## 核一廠 1、2 號機週期 26 爐心設計審查

服務機關：台灣電力公司

姓名職稱：張文彬 核能發電處核能工程監

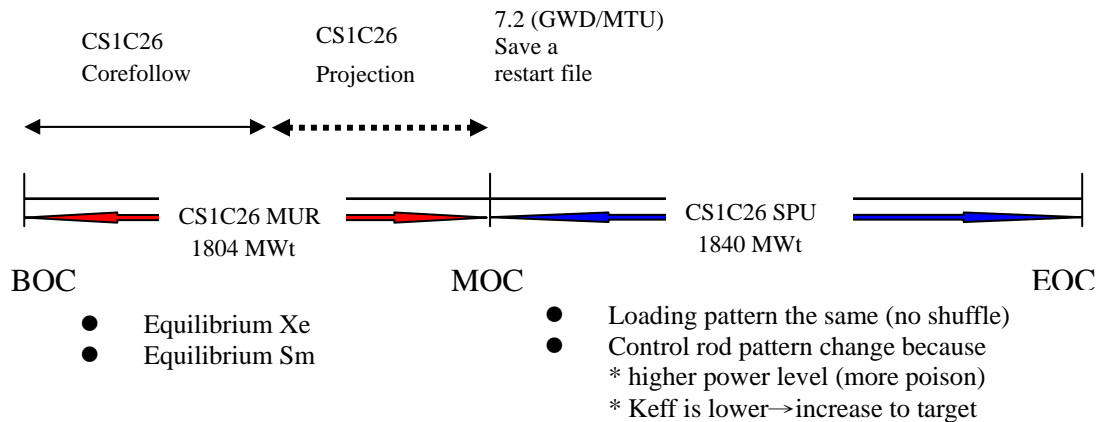
經查詢計算書 32-9173501-000(CS1C26 SPU CRDA)及 32-9183529-000(CS2C26 CRDA)，CS1C26 SPU 及 CS2C26 控制棒掉棒事故重分析結果如下：
